## 改善箇所説明図

### (不具合内容)

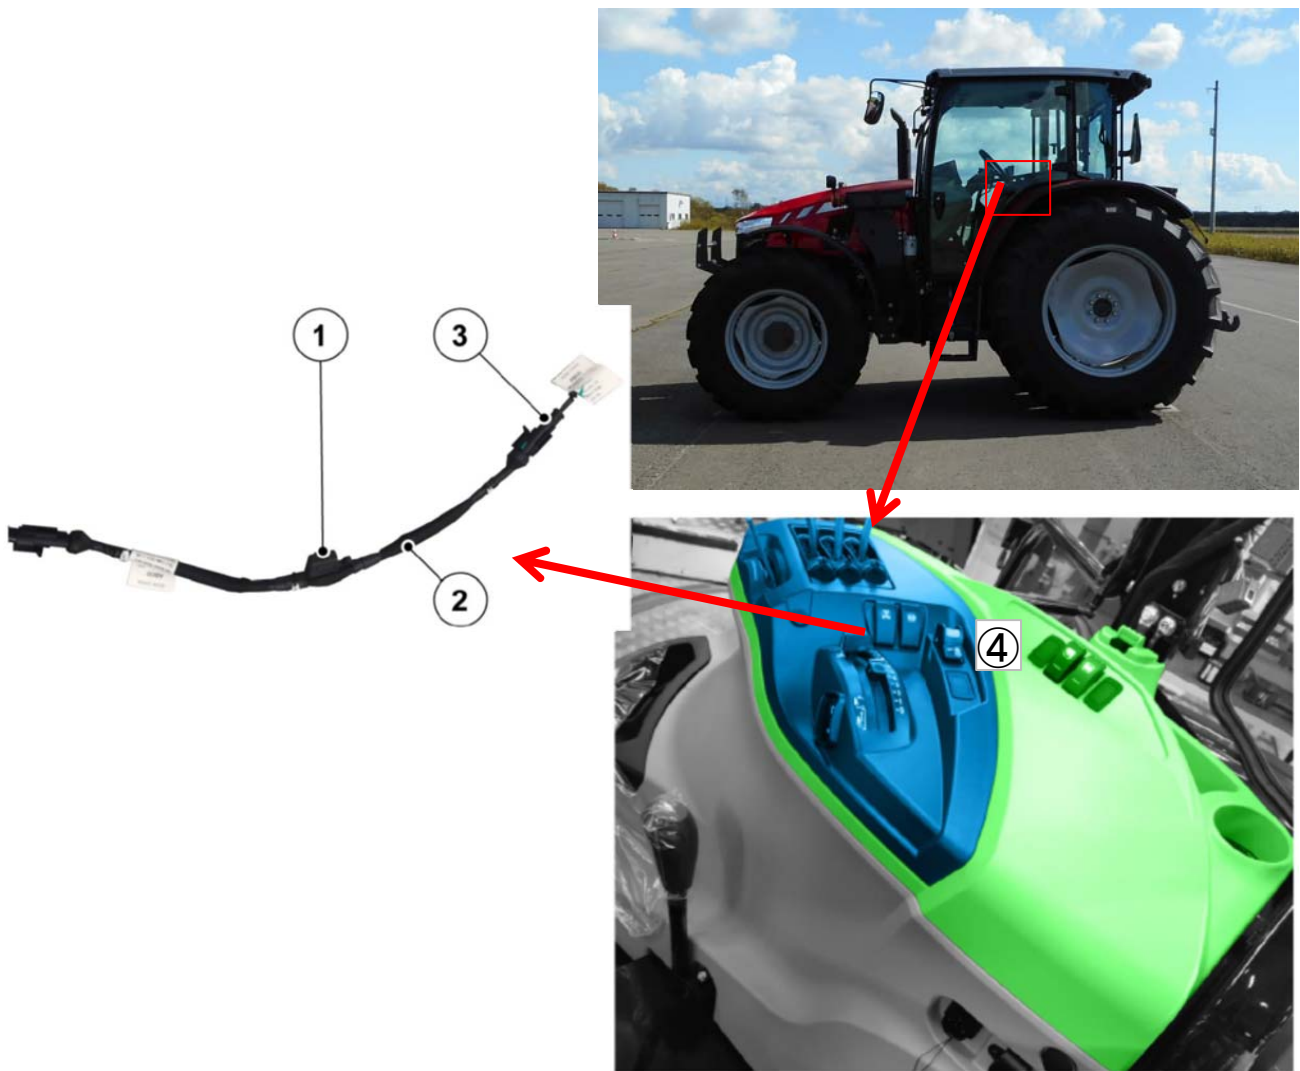
- ①: 追加保護ヒューズ 5A
- ②: 電気ハーネス
- ③: PTOスイッチのコネクター
- ④: PTOスイッチ

農耕トラクタの作業装置の電気配線において、設計検討が不十分なため、PTOスイッチ及びPTOブレーキ電磁バルブの保護ヒューズの容量が大きいため、高電流が発生した際、ヒューズが切れるまでに時間がかかることがある。

そのため、そのまま使用を続けると、当該電磁バルブの配線が発熱し、最悪の場合、火災に至るおそれがある。

全車両、当該電磁バルブの配線に電気配線の容量に適合した保護ヒューズを追加で取付ける。
